Service Info Nr. 88/14 Batterie PC625, geänderte Anschlüsse,
Service Info No. 88/14 Battery PC625, modified terminals
DG-1000M

Gegenstand	:	Batterie PC625, geänderte Anschlüsse,
Subject	:	Battery PC625, modified terminals
Betroffen	:	DG-1000M, alle W.Nr. All ser. No.s
Dringlichkeit	:	Falls eine neue Bordbatterie eingebaut werden soll
Effectivity		In case of installation of a new main battery
Vorgang	:	Die Fa. ODYSSEY hat die Anschlüsse der Batterie geändert, dadurch wird der an
Accomplishment	:	der bisherigen Batterie am Minus Pol angeschraubte Aluminium-Masseverteiler nicht mehr benötigt. The ODYSSEY company has modified the terminals of the battery. Due to this change the Aluminium ground distributor plate at the negative pole is no more needed.
Maßnahmen	:	Verschraubung der Kabel an den Batteriepolen siehe folgende Skizze und Fotos.
Instructions	:	Wire connections see sketch and photos below.
Material	:	Batterie ODYSSEY PC625 mit Anschlussschrauben und Scheiben
Material	:	Battery ODYSSEY PC625 with terminal bolts and washers

Verschraubung der Kabel am Minus-Pol
Wire connections at the negative pole

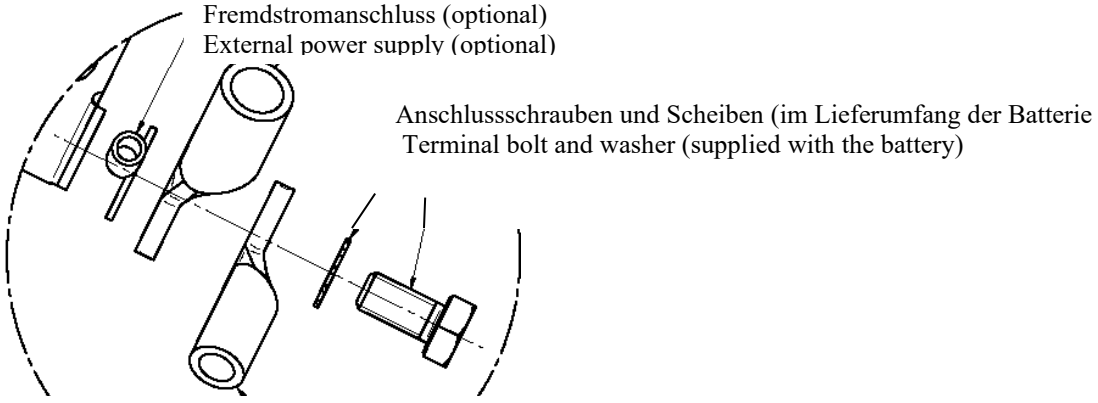
Plus Pol
Positive terminal

Minus Pol
Negative terminal
